MINISTERIO DE MINAS Y ENERGÍA
RESOLUCIÓN NÚMERO 40247 DE

31 AGO 2020

“Por la cual se modifican condiciones de exigibilidad del etiquetado y se aclaran algunos requisitos establecidos en el Anexo General del Reglamento Técnico de Etiquetado – RETIQ”

Figura 8.5 a. Ejemplo de etiqueta para Acondicionadores de Aire de Precisión"

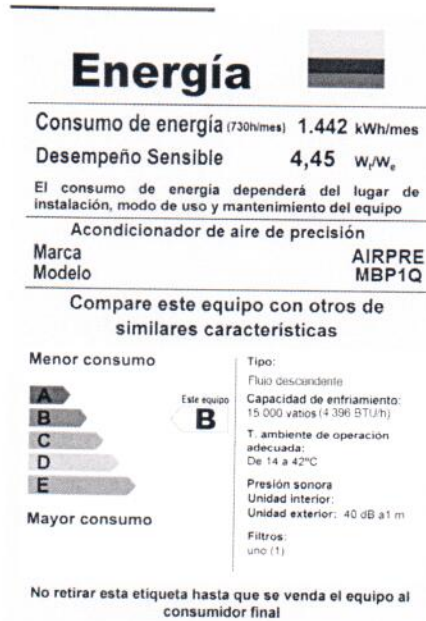
5) Las figuras ejemplo de las etiquetas y sus nombres, correspondientes con los números 8.5 ay 8.5 b para equipos tipo precisión, genérica de equipos Multisplit, y de solución particular, así como la figura 16.5 c., para Cocinas de Alta Potencia, siguientes.

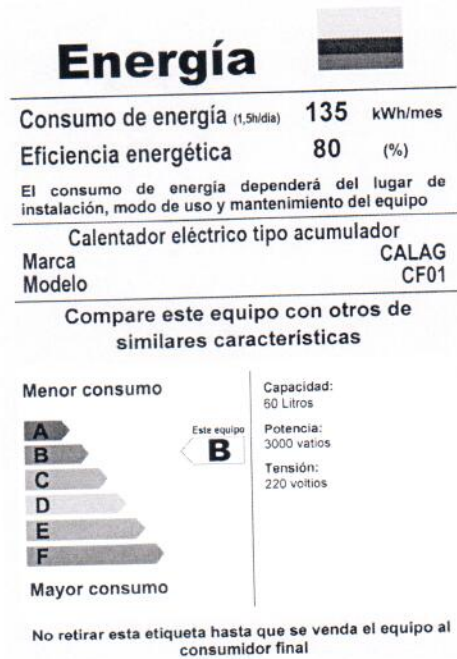
"13.1. PARÁMETROS A EVALUAR Y DECLARAR

Se establecen como variables a declarar en el etiquetado de Lavadoras de Ropa de uso doméstico según su tipo como sigue:

- Lavadoras automáticas, el Factor de Energía expresado en L/kWh/ciclo, así como el consumo de energía mensual expresado en kWh/mes.
- Lavadoras semi - automáticas, el Consumo específico (Ce) en (kWh/kg-año), así como el consumo de energía mensual expresado en kWh/mes.
- Lavadoras manuales, el Consumo específico (Ce) en (kWh/kg-año), así como el consumo de energía mensual expresado en kWh/mes.
